Koekoeksbloem

Informatieavond

Castricum

FAQ Koekoeksbloem

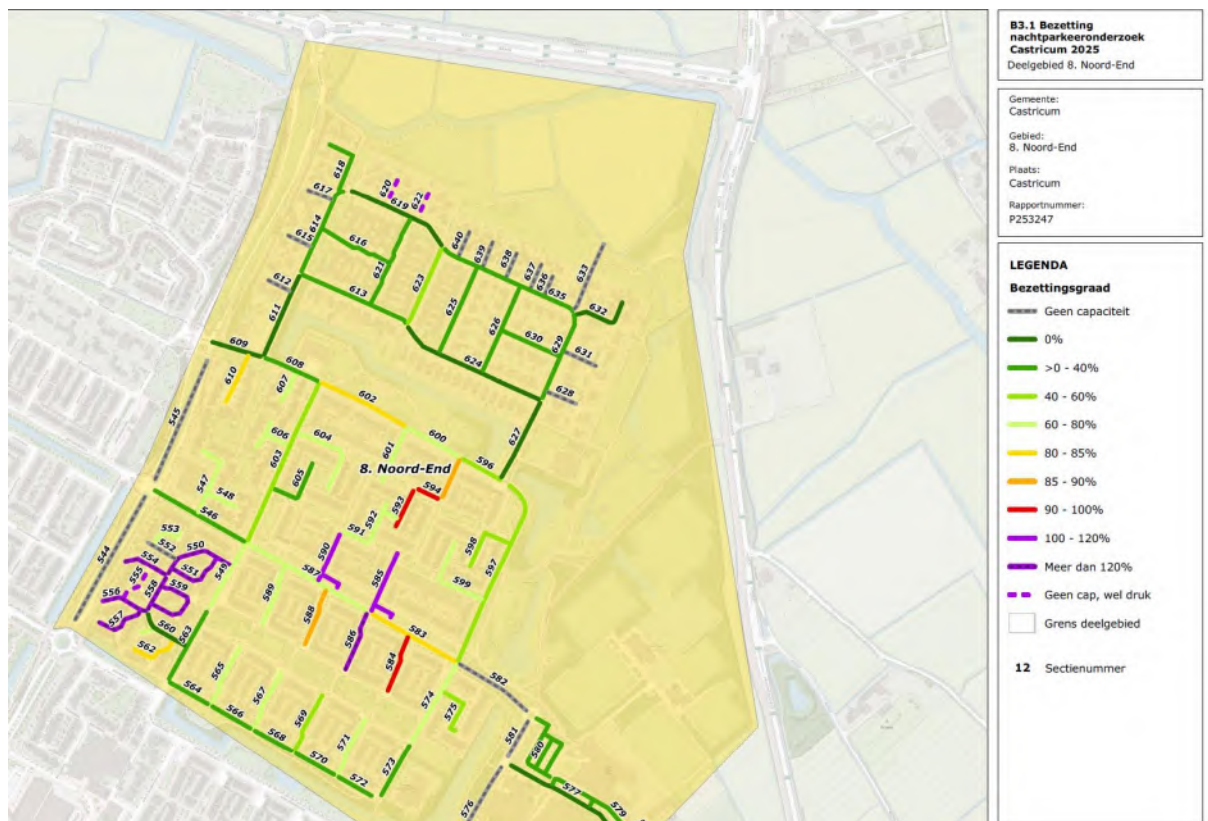
Voor de parkeerdruk, zie onderstaande afbeelding. De Bloemen en haar zijstraten zijn vrij druk met te parkeren auto's. Eromheen is veel parkeerruimte over. Het verschilt dus sterk per straat.

13. De parkeerplekken aan de Dotterbloem ('kiss-and-ride') worden al gebruikt, dus hoe kun je die toerekenen aan het project?

De plekken zijn ontwikkeld voor het huidige schoolgebouw. De buurt gebruikt deze nu. In de nieuwe situatie zijn ze niet meer nodig als kiss-and-ride en komen ze dus beschikbaar als parkeerplaats voor algemeen gebruik. Door deze bestaande parkeerplaatsen in de nieuwe situatie te handhaven, kan in het project volstaan worden met minder nieuw aan te leggen parkeerplaatsen.
